Avis sur le projet

Création de l'hôtel Athletic Resort
Commune de Saint-Claude (97120)

N° MRAe: 2024APGUA6

Objet : projet de création de l'hôtel Athletic Resort à Saint-Claude (97 120)

Figure 2 : Plan masse du projet (source étude d'impact page 19)

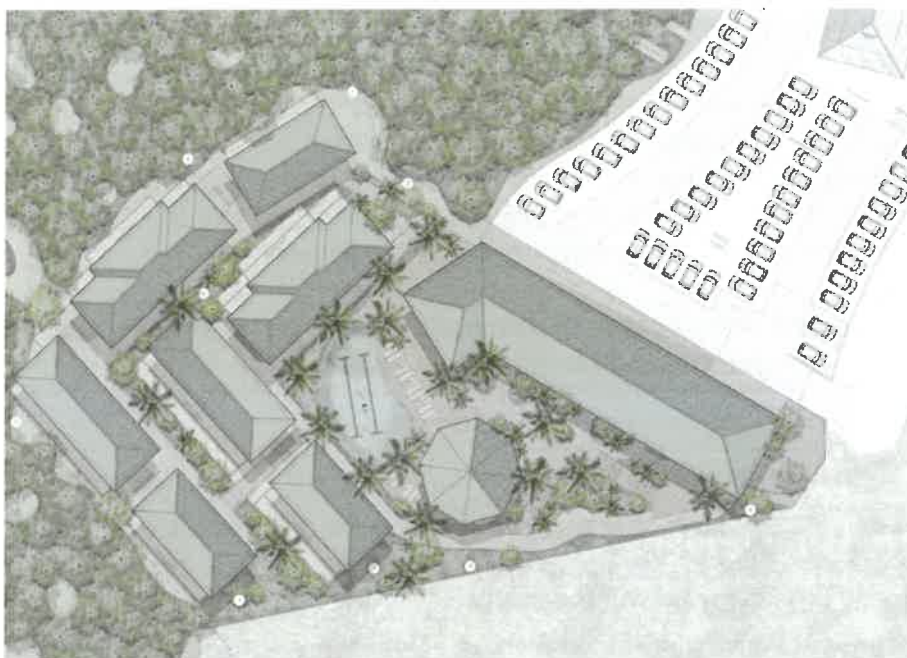
La MRAe constate que la description du projet (pages 17 à 29 de l'étude d'impact) ne prend pas en compte les phases de démolition et de reconstruction de la maison de quartier, condition préalable à la réalisation du projet. La MRAe rappelle que conformément à l'article L.122-1 du Code de l'environnement : *« Lorsqu'un projet est constitué de plusieurs travaux, installations, ouvrages ou autres interventions dans le milieu naturel ou le paysage, il doit être appréhendé dans son ensemble, y compris en cas de fractionnement dans le temps et dans l'espace et en cas de multiplicité de maîtres d'ouvrage, afin que ses incidences sur l'environnement soient évaluées dans leur globalité ».*

La MRAe recommande de compléter la description du projet en prenant en compte les phases de démolition et de la reconstruction de la maison de quartier.

Figure 4 : Intégration paysagère du projet (source : étude d'impact, page 16)

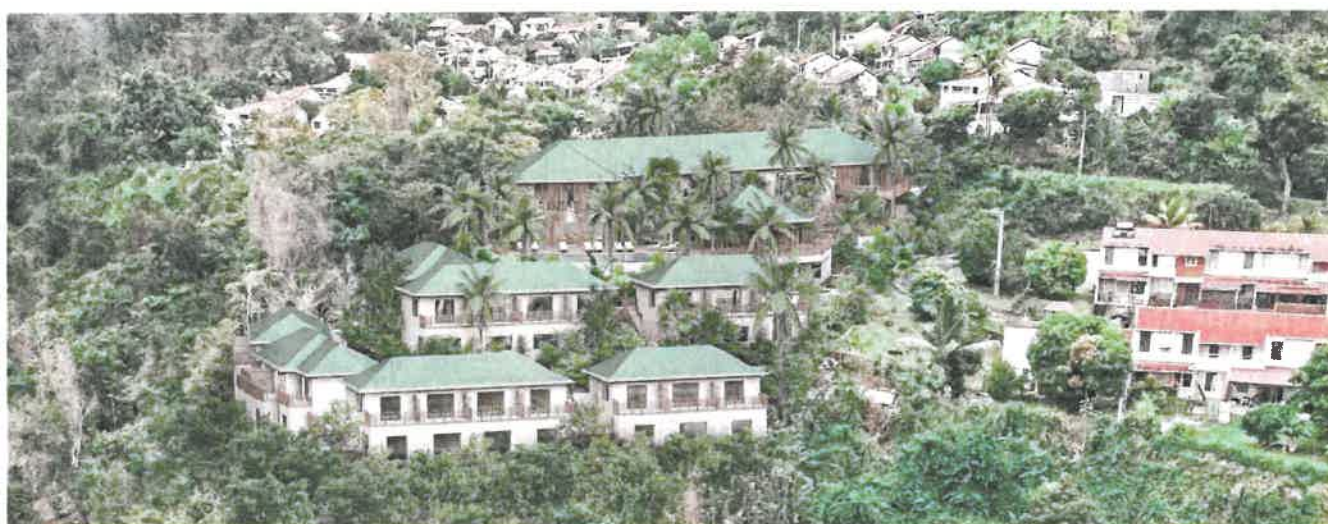
L'impact sur le paysage est jugé moyen alors que le projet induira une importante modification du paysage actuel (page 161 de l'étude d'impact) et que cette modification est irréversible. La MRAe considère que l'impact sur le paysage est sous évalué au regard de l'importance et de la nature de l'effet du projet sur le paysage .

Le photomontage montre que le projet prévoit également l'utilisation de matériaux et de teintes permettant d'améliorer l'intégration du projet dans l'environnement naturel proche. Le rapport indique que l'aménagement paysager du site sera confié à un paysagiste. L'étude d'impact présente un photomontage du projet afin d'apprécier son intégration paysagère
